**Commission économique pour l'Europe****Comité des transports intérieurs****Forum mondial de l'harmonisation  
des Règlements concernant les véhicules****162<sup>e</sup> session**

Genève, 11-14 mars 2014

**Accord de 1958 – Examen de projets d'amendements  
à des Règlements existants, proposés par le GRRF****Proposition de complément 11 à la série 11 d'amendements  
au Règlement n° 13 (Freinage des véhicules lourds)****Communication du Groupe de travail en matière de roulement  
et de freinage\***

Figure B

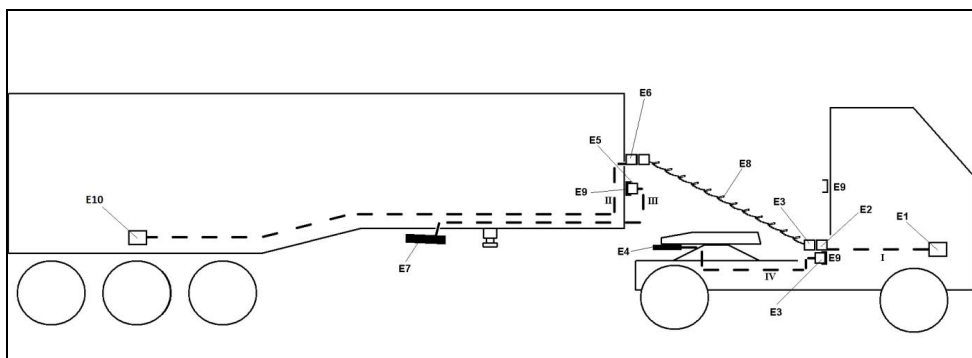
**Note du secrétariat:** Après consultations avec les présidents du GRRF et du Groupe de travail informel des attelages automatiques, la figure B correcte est celle qui figure dans le document d'origine ECE/TRANS/WP.29/GRRF/2013/12 et non celle qui figure à l'annexe II du document ECE/TRANS/WP.29/GRRF/75.

**Connexion de point à point entre le module électronique de gestion du tracteur (E1) et le module électronique de gestion de la remorque (E10) au moyen d'un câble spirale. Mode manuel: raccordement des câbles spirales, raccordement entre E3 et E4 car E5 et E7 sont inutilisés**

Figure F

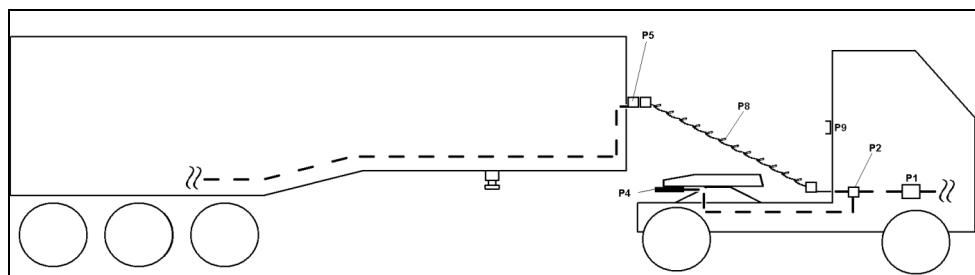
\* **Note du secrétariat:** Après consultations avec les présidents du GRRF et du Groupe de travail informel des attelages automatiques, le libellé a été corrigé.

**Connexion pneumatique entre le tracteur et la remorque au moyen de tuyaux spirales. Raccordement des tuyaux spirales, conduite P2-P5\***
